6-streifiger Ausbau der A7		Landschaftspflegerischer Begleitplan	
VAE 2 VKE 2		Übersichtsplan der landschaftspflegerischen Maßnahmen	
Planfeststellung / Proj.-Nr.: 111802		Maßstab: 1:5000

Deckblatt vom 20.06.2012  
im Auftrag: gez. Lange

Straßenbauverwaltung des Landes Niedersachsen		Unterlage: 12.3.1
Bundesautobahn: A7 Hannover - Kassel	Streckenabschnitt VAE 2: Seesen bis Nörten-Hardenberg	Blatt Nr.: 2 D
Teilstrecke VKE 2: von Bau-km 233+850 bis Bau-km 244+400	südl. AS Echte bis südl. AS Northeim Nord	Reg. Nr.
		Datum
		Zeichen

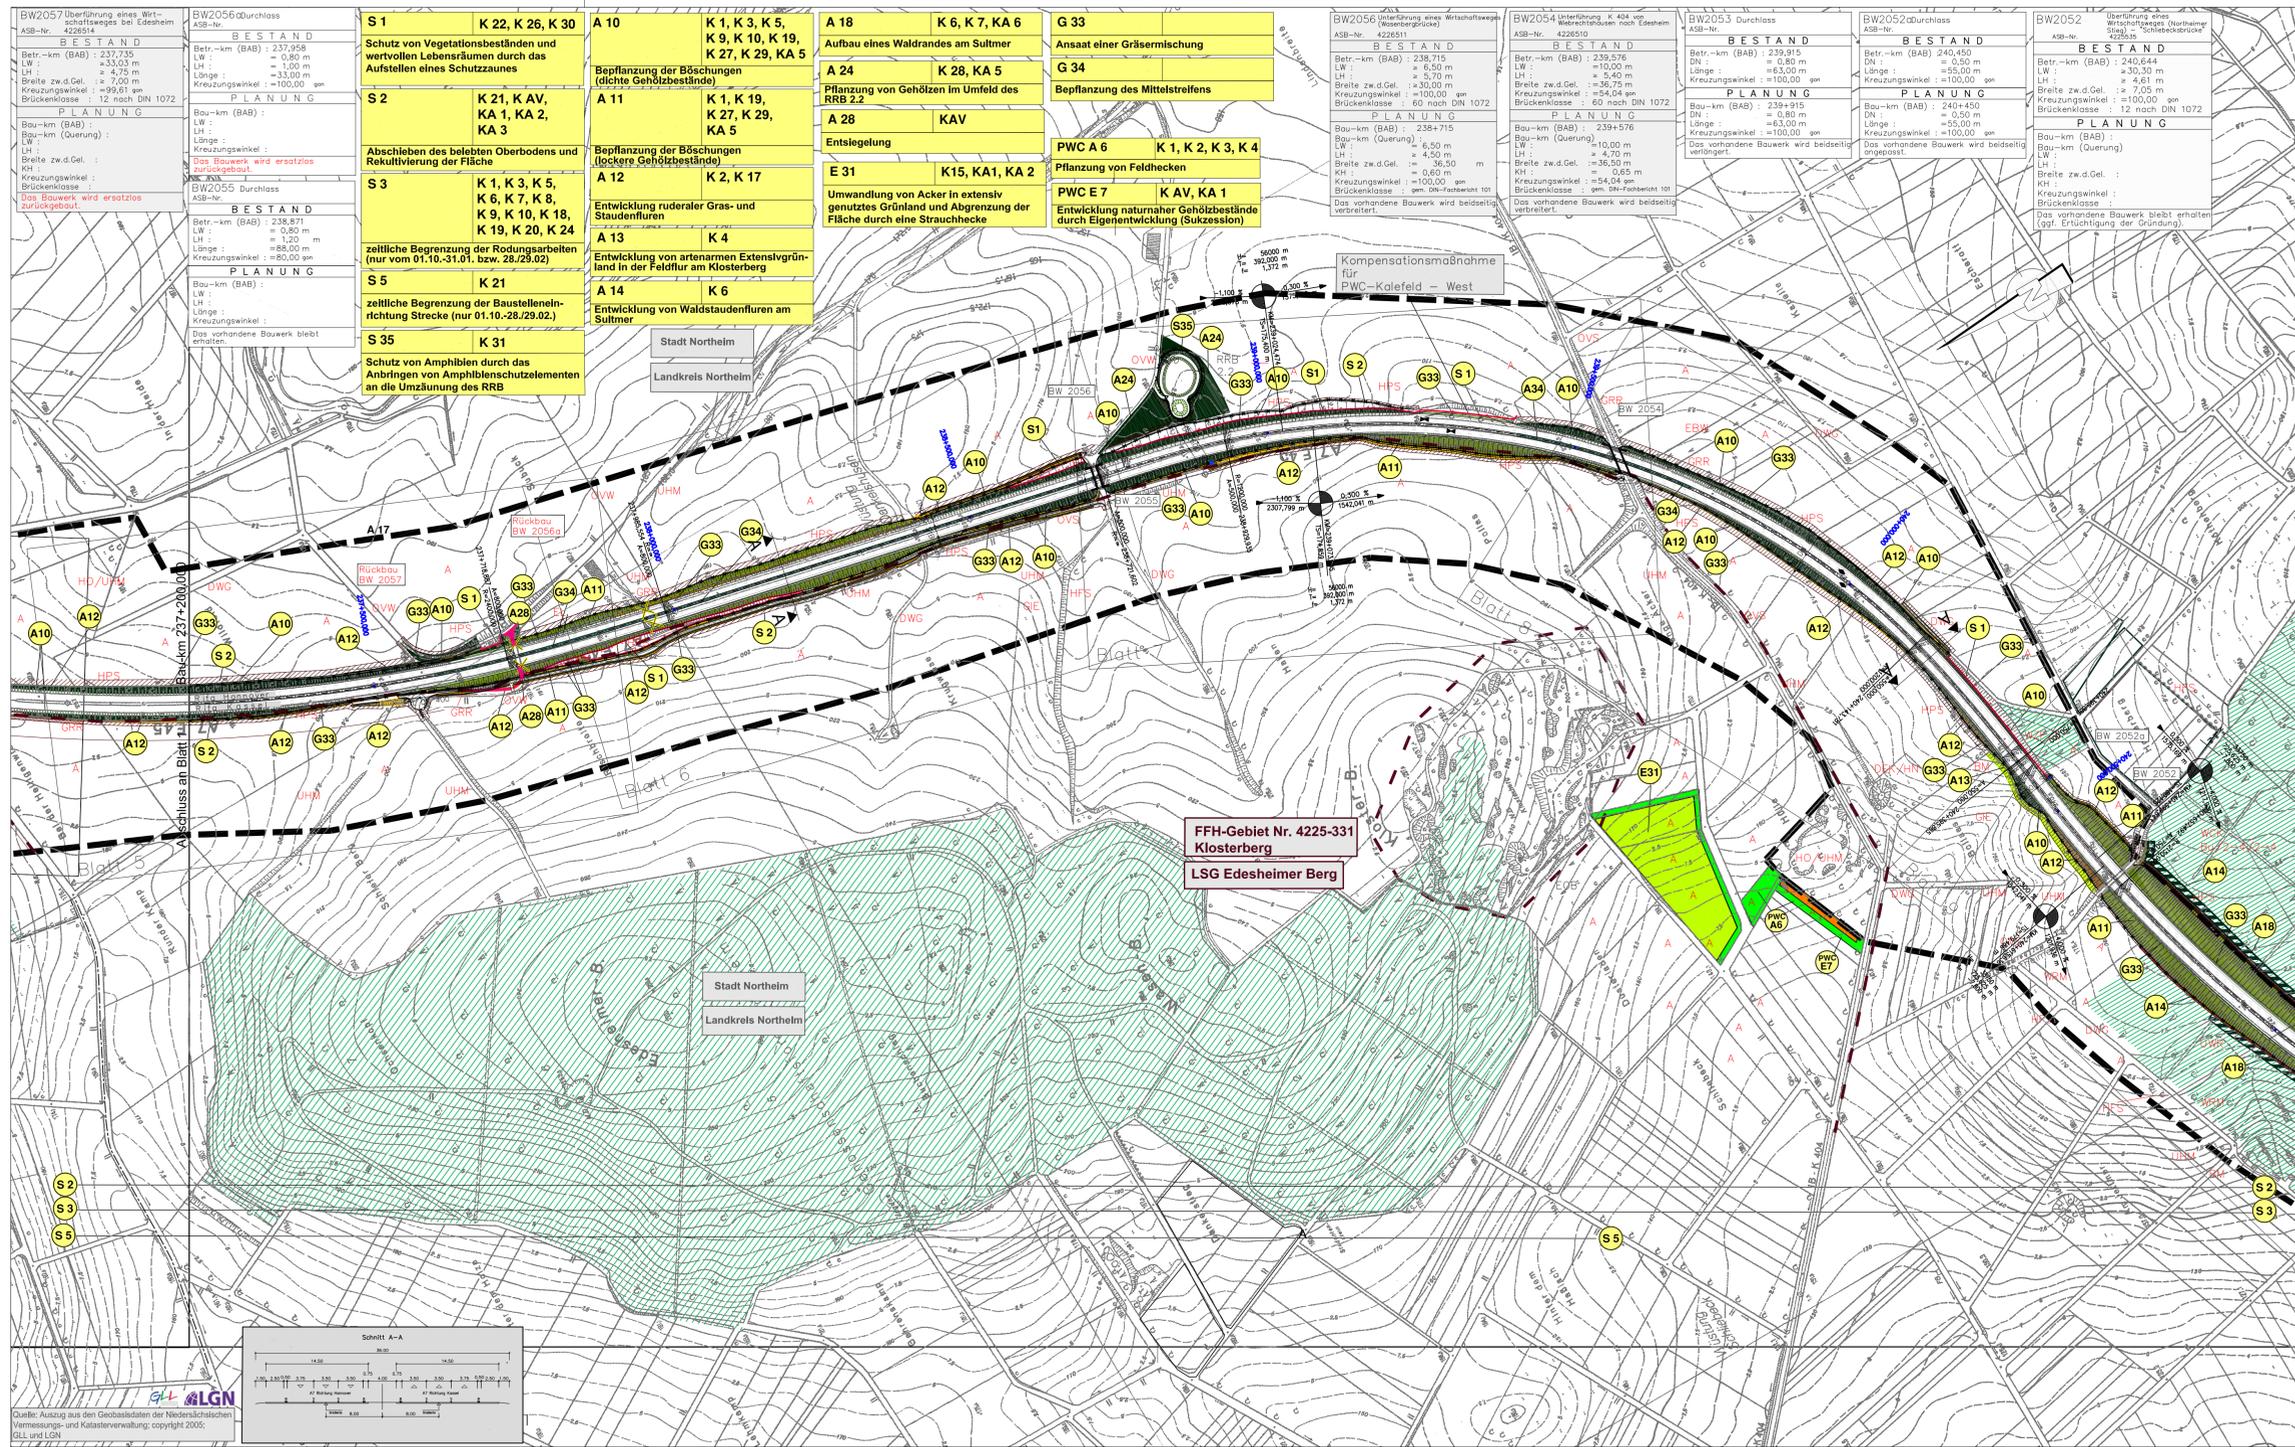
Nr.	Art der Änderung	Datum	Aufgestellt
4.			
3.			
2.	Bauwerk 2057: entsiegelte Fläche auf der Westseite der A7 wird der landwirtschaftlichen Nutzung zugeführt (Landschaftspflegerische Maßnahme A12, anstellig)	08.03.2012	Sievert
1.	Verschiebung der landschaftspflegerischen Maßnahme A17: erfüllt am Edesheimer Berg, wird stattdessen bei Münchhof, Stauffenburg realisiert (siehe Deckblatt zu Unterlage 12.3.2, Blatt Nr. 14)	08.03.2012	Sievert
